ECE/TRANS/WP.29/GRPE/2006/6/Rev.1

PROPOSITION RÉVISÉE DE PROJET D'AMENDEMENTS AU RÈGLEMENT N° 110 (Organes spéciaux pour GNC)

Communication de l'expert de l'European Natural Gas Vehicle Association (ENGVA)

Figure 1. Dimensions (en mm) d'un embout de remplissage (récipient) normalisé».

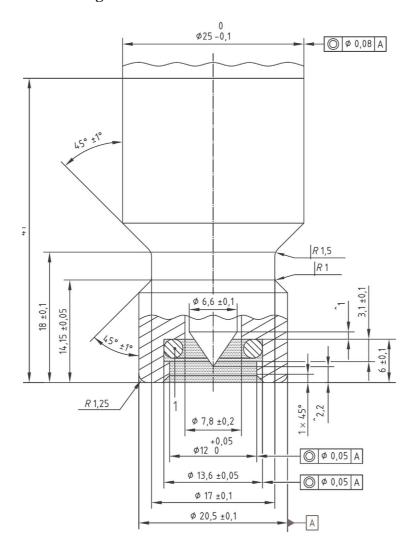
Annexe 4F, ajouter un nouveau paragraphe, ainsi conçu:

«1.1 Les embouts de remplissage (récipients) pour véhicules légers (véhicules des classes M_1 et N_1) $\underline{1}/$, qui sont conçus pour une pression de service de 20 MPa (200 bar) doivent être conformes à la norme ISO 14469-1 "Véhicules routiers – Connecteur de remplissage en gaz naturel comprimé (GNC) – Partie 1: connecteur 20 MPa (200 bar)" (première édition 11 janvier 2004). Cet organe est donc dispensé des essais prescrits dans le présent Règlement, notamment aux paragraphes 2 et 3 ci-dessous.

Un récipient doit être conforme aux données de construction exposées de façon détaillée dans la figure 1.
